配布資料 (福島一 3-03-1)

長期保管したMOX新燃料の健全性に係る 意見聴取時コメント回答(その1)改訂版

平成22年6月
原子力安全・保安院

図 導電率と pH の関係

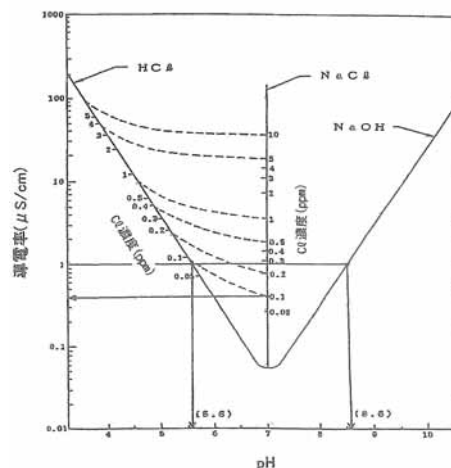
Q1-1	事業者の水質管理結果のうち使用済燃料プール水pHの推移について、社内管理基準の範囲に対し、実測値が社内管理基準の範囲内で低めの値で推移している理由を説明すること。(石島委員)
------	---

pHの管理値は、右図のとおり、HCl、NaOH の強酸、強アルカリ換算で導電率約 $1 \mu\text{S/cm}$ に相当する pH 値の 5.6 及び 8.6 を管理値として設定している。

運転中の原子炉水は、加圧・脱気された状態となるためほぼ中性 (pH 7) となるが、使用済燃料プールは常に大気開放されているため、プール水への空気中の炭酸ガスの溶解込みにより、pH が低めとなる。純水に対する炭酸ガス(CO_2)の理論的な溶解度に基づき算出した 25°C での水の pH は約 5.7 であり、測定値と一致している。

図2-1 燃料棒熱・機械設計計算等の流れ図

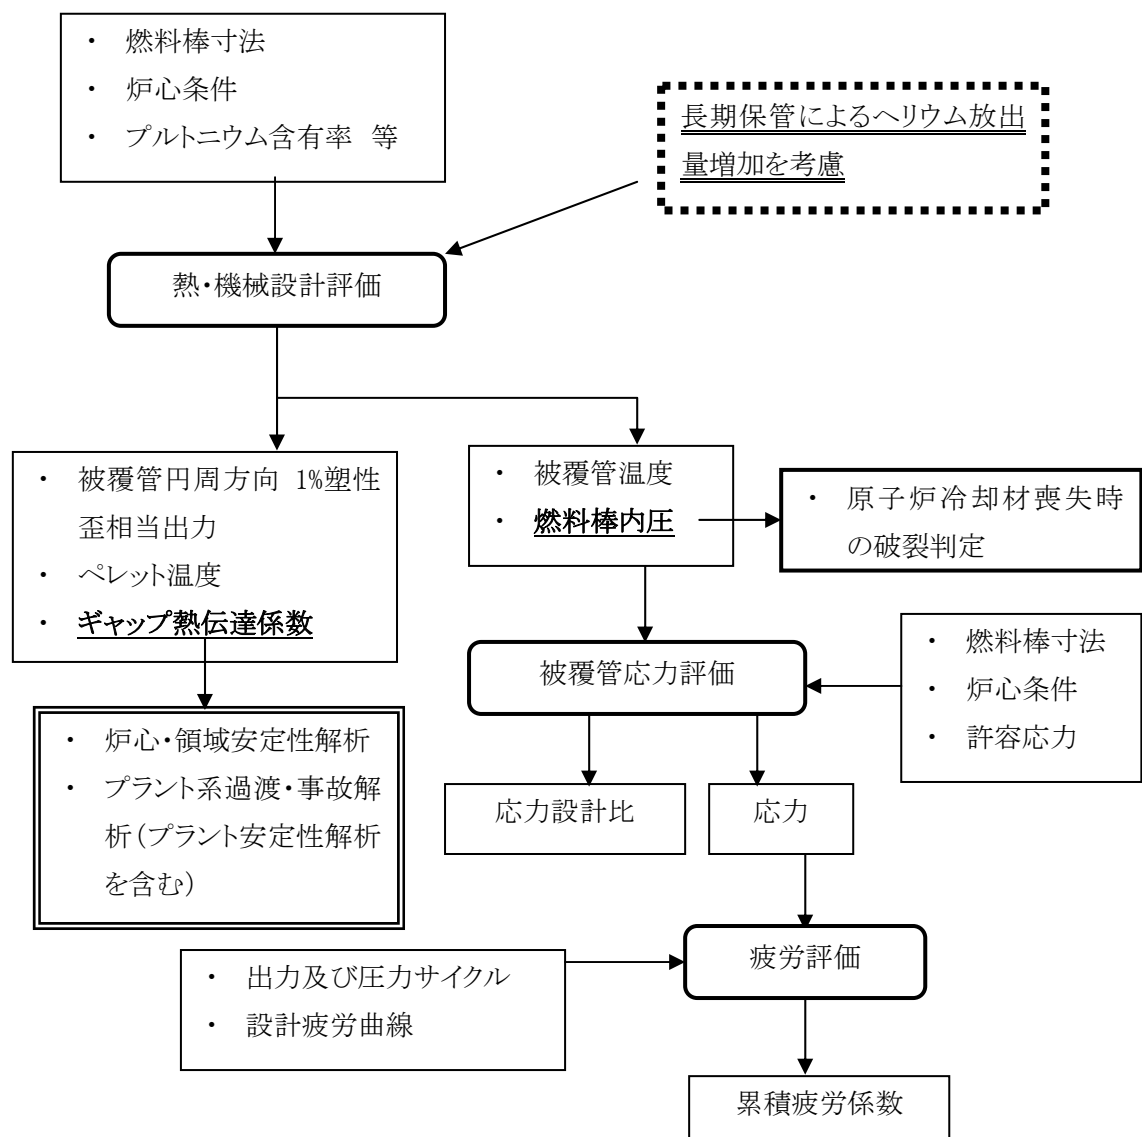
Q2	ヘリウム生成・放出量の評価は汎用コード ORIGEN2 を用いているが、他の評価に用いるコードについても燃料組成変化があっても使用できることを確認すること。 過渡・事故解析等のコードについて、長期保管 MOX による影響とそれに対する評価の考え方を示すなどにより、適切な説明となるように検討すること。 (石島委員、更田委員)
----	---

安全評価の流れを図2-1に図2-2に示すが、長期保管 MOX 燃料の特性等については、燃料棒熱・機械設計コード(図2-1)と核炉心設計コード(図2-2)において考慮され、これ以外の各種評価は、これらコードの評価結果ないし評価結果に安全側に余裕を持った値を入力して評価がなされるとしている。燃料棒熱・機械設計コードと核炉心設計コードでは、Am のペレット物性への影響を考慮し、その影響は無視できることを確認していることや VENUS 試験等で Am を含んだ体系でコードの検証がなされていること等から、MOX 燃料の長期保管の影響を適切に評価しており、長期保管された MOX 燃料に対してもコードは適用可能であるとしている。これ以外のコードでは、燃料棒熱・機械設計コードと同様にペレット物性(熱伝導度、比熱等)について長期保管

図2-3 FP ガス放出率の計算値と測定値の比較⁽³⁾
 (約 30GWd/t まで照射後、約 5 年貯蔵して再装荷した MOX 燃料を「→」で示す)

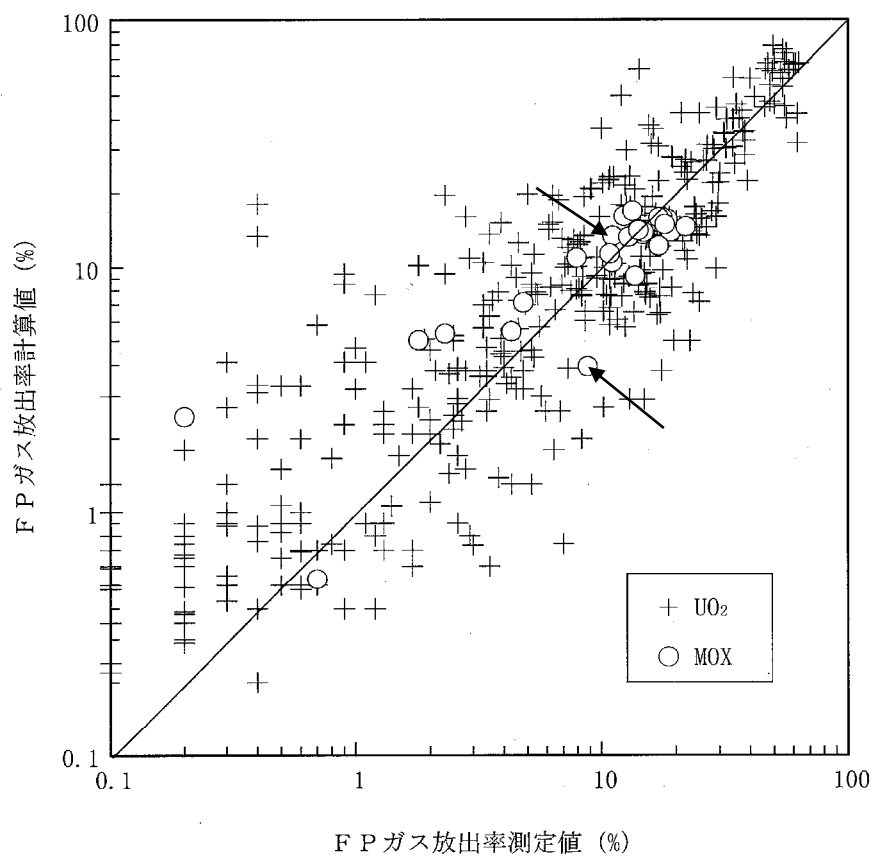
Q11	Q2 の燃料棒熱・機械設計コードの検証データの図について、照射条件等を含め出典を明らかにすること。(更田委員)
-----	---

図2-3に示している PRIME コードの FP ガス放出率検証データの内訳を表11-1に示す。PRIME コードの検証は、ハルデン炉における試験データ、国際共同研究データ、商用炉燃料棒の照射後試験データ等の広範囲で多量な照射データに基づいて実施されているとしている。また、検証データの燃料棒仕様範囲、燃焼度範囲等は、MOX 燃料の使用条件をカバーしているとしている。

この統計的評価手法に用いられる PRIME コードの予測の不確かさは、コード検証の結果に基づき出力換算で標準偏差 $\sigma = \square$ %と設定しているとしている。図2-3に示す PRIME コードの FP ガス放出率検証データにはばらつきが認められるが、出力を 2σ 上昇させた解析を実施し、測定値を上回る検証データの割合が全検証データに対して 2σ 確率(97.7%)以上であることを確認しており(図11-1)、1%塑性歪相当出力と応力設計比の評価では、検証データのばらつきも考慮した上で、十分信頼度を持つ値が算出されるとしている。

図2-4 ヘリウム放出量の計算値と測定値の比較⁽³⁾
 (約 30GWd/t まで照射後、約 5 年貯蔵して再装荷した MOX 燃料を「→」で示す)

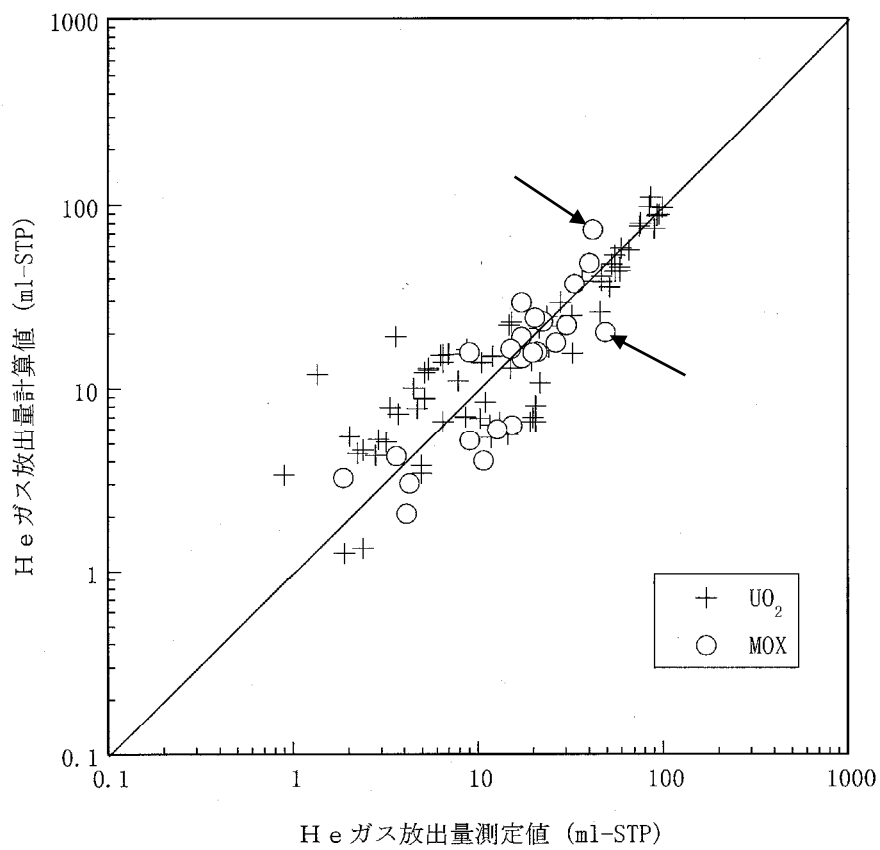
Q4	燃料棒内ヘリウム量の燃焼変化において、しきい燃焼度を超えると急激にペレットからヘリウムが放出するとしている考え方について説明すること。(更田委員、上村委員)
----	--

このモデルに基づいて評価されたヘリウム放出量の計算値は、測定値と良く一致している(図2-4)。

図3-1 MOX 燃料の格子膨張⁽⁴⁾

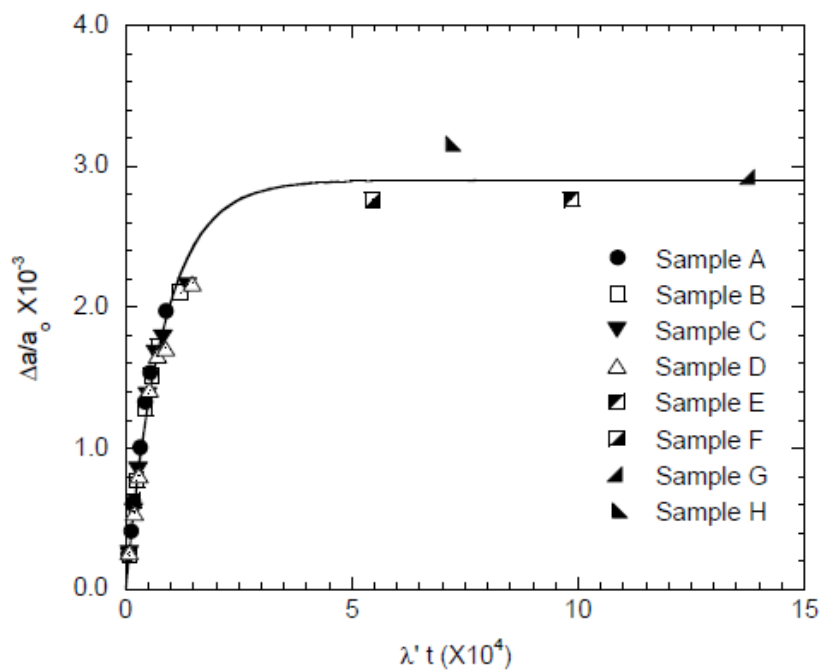
Q3	ペレットの熱伝導にアメリシウム蓄積による影響は認められないとしているが、それ以外の影響因子、 α ダメージによる影響について確認すること。 α ダメージによる影響について、データを整理し、わかりやすく示すこと。 (更田委員)
----	--

格子定数については、製造後最大約 32 年間保管した MOX 燃料 (Pu 含有率約 17～50wt%) についての格子定数変化 (ペレット寸法変化に相当) 率が測定されており、格子膨張は 0.29%と小さい値で飽和すること (図3-1)、また、生じた格子膨張は熱処理することにより 1000℃程度でほとんどが回復すること (図3-2) が報告されている⁽⁴⁾⁽⁵⁾。また、燃焼度約 20GWd/t の MOX 燃料を約 20 年間保管した後のペレット密度測定結果では、有意な密度の低下が見られていないこと (図3-3) が報告されている⁽⁶⁾。

図5-1 美浜1号機 MOX 燃料の FP ガス放出率測定結果⁽²⁾

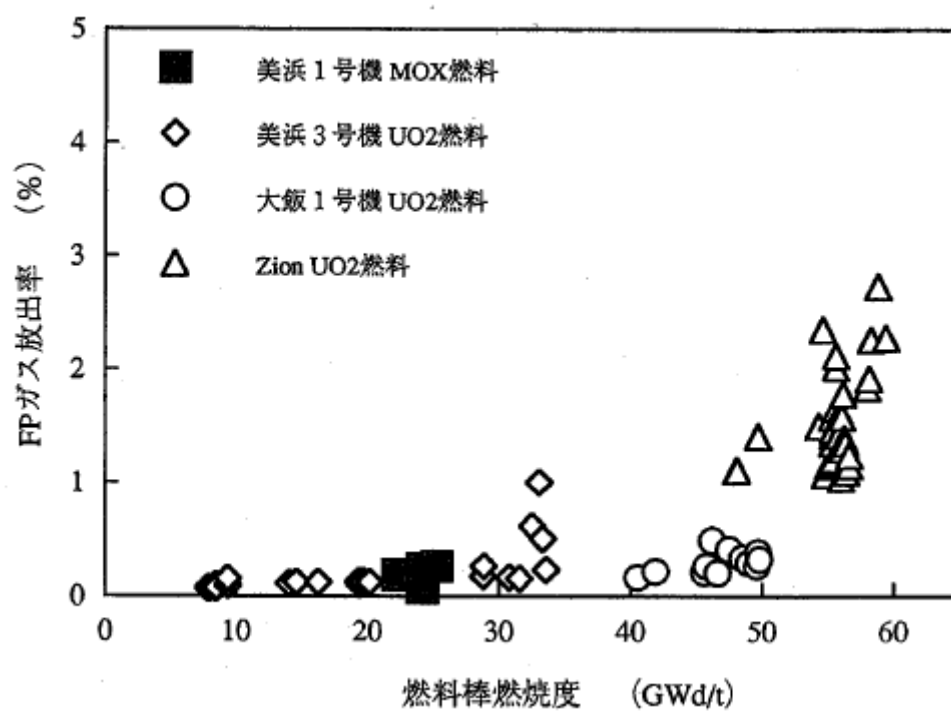
Q5	ペレットから放出される核分裂生成ガスへの影響について説明すること。(上村委員)
----	---

PRIME コードの FP ガス放出モデルは、ペレットの温度と燃焼度で整理した FP ガス放出データに基づいて作成した経験的なモデルを用いており、今回も変更していないとしている。ウラン燃料及び MOX 燃料に対する FP ガス放出率の検証結果を図2-3に示す。この検証データには燃料集合体平均燃焼度約 30GWd/t まで照射し、約 5 年間の貯蔵後さらに1サイクル照射し平均燃焼度約 42GWd/t まで照射した MOX 燃料集合体から取り出された MOX 燃料棒 2 本の解析結果も含まれているが、他のデータのばらつきと区別できない程度となっているとしている。また、美浜 1 号機で製造から約 15 年後に炉心に装荷された MOX 燃料の照射後における FP ガス放出率が測定されているが、図5-1に示すように通常のウラン燃料と同程度の値であったと報告されている⁽²⁾。

図6-1 $\text{UO}_2\text{-PuO}_2$ 系の状態図⁽¹⁾

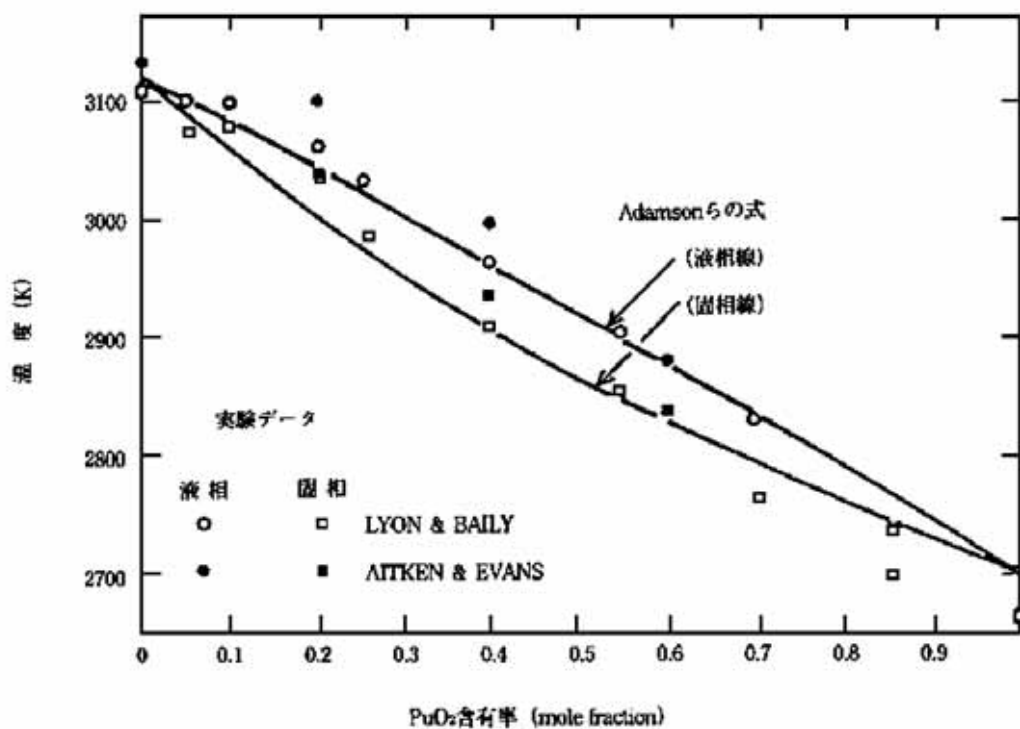
Q6	高いプルトニウム含有率のデータを用いてアメリシウム蓄積による MOX 燃料の融点及び熱伝導度への影響は無いとしているが、今回の MOX 燃料の評価に適用できることを説明すること。(上村委員)
----	---

MOX 焼結ペレットでは、 UO_2 に少量の PuO_2 が添加されているが、 PuO_2 の結晶構造は UO_2 と同じ螢石型面心立方格子であり、焼結の過程において、 PuO_2 と UO_2 はプルトニウム原子とウラン原子が置き換わる形で、全組成範囲で固溶するとしている。したがって、固溶の仕方がプルトニウム含有率によらず同じ (Pu 含有率によって結晶構造が変化しない) であることから、プルトニウムに置き換わった分だけ物性値が変化することになり、MOX 焼結ペレットの物性値は、二酸化ウラン焼結ペレットの物性値からプルトニウム含有率にしたがって概ね滑らかに変化する⁽¹⁾。(図6-1、図6-2)

図8-1 長期保管による無限増倍率への影響

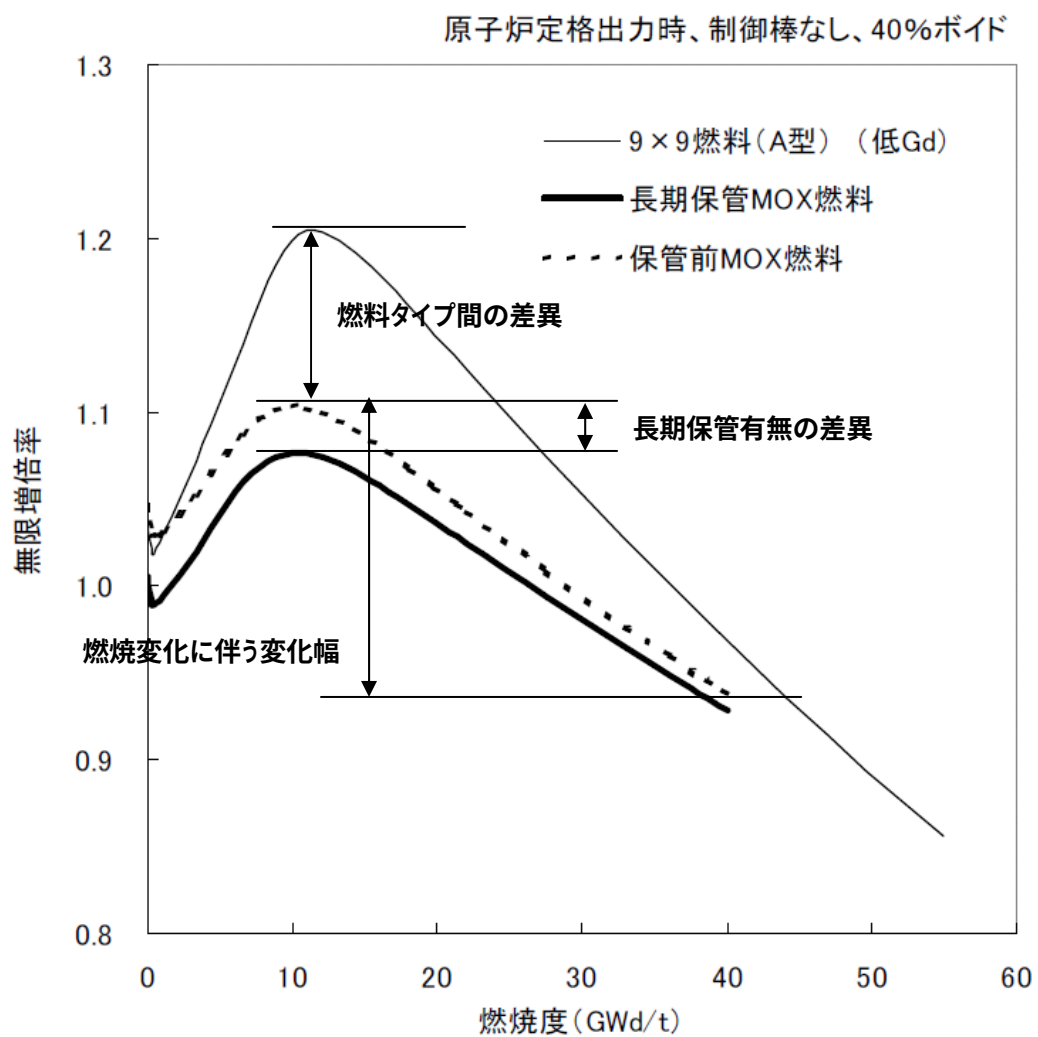
Q8	長期保管による影響の確認について、設置許可解析の結果との比較だけでなく、長期保管 MOX 燃料と通常 MOX 燃料との比較についても検討すること。(更田委員、上村委員)
----	--

図8-1に無限増倍率の長期保管の有無での比較を示す。長期保管 MOX 燃料では、核分裂性の Pu241 が中性子吸収核種である Am241 に変化するため、無限増倍率は減少する。

ただし、長期保管前後の差異は、燃焼変化に伴う変化の幅より小さく、また、燃料タイプ間の差異よりも小さい。従来より、炉心設計の際には反応度の異なる燃料の混在を考慮して設計を行っていることから、長期保管 MOX 燃料を装荷する場合においても、従来と同様に新燃料体数の増加、燃料配置の工夫等によって、熱的制限値を遵守した炉心の作成が可能である。

図9－1 制御棒引抜位置とその制御棒価値

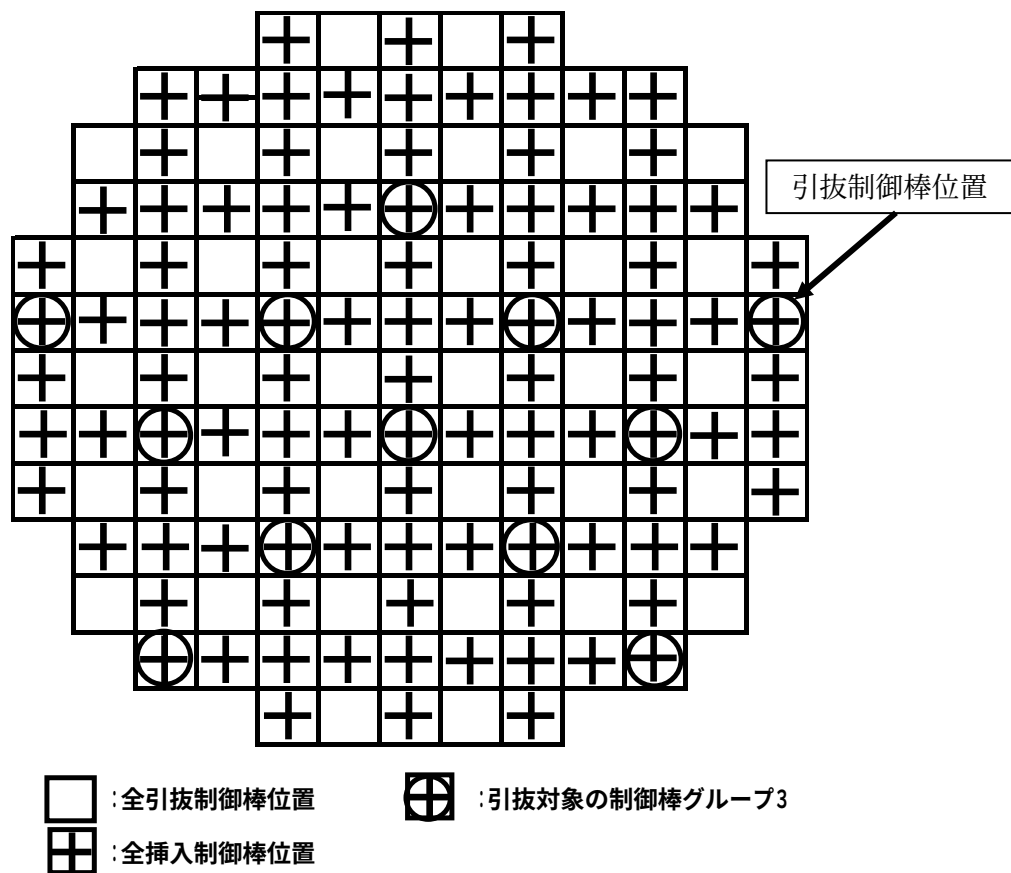
Q9	各サイクルにおける最大制御棒価値の評価結果において、26 サイクルのサイクル末期の最大制御棒価値が高くなっている理由を説明すること。（石島委員）
----	--

図9-1に第 25 サイクル炉心と第 26 サイクル炉心の引拔制御棒位置及びその制御棒価値を、図9-2に最大価値制御棒周りの燃料集合体の相対出力分布を示す。また、図9-3、図9-4に第 25 サイクルと第 26 サイクルの燃料配置図、図9-5に第 26 サイクルにおいて最大制御棒価値が属する制御棒グループにおける引拔対象制御棒周りの燃料集合体の相対出力分布を示す。なお、第 27 サイクルについては制御棒引拔グループ分けが異なるため比較から外したとしている。第 26 サイクル炉心については、第 25 サイクル炉心に比して最大価値制御棒周りの燃料の反応度が高いため、最大制御棒価値が高くなっているとしている。
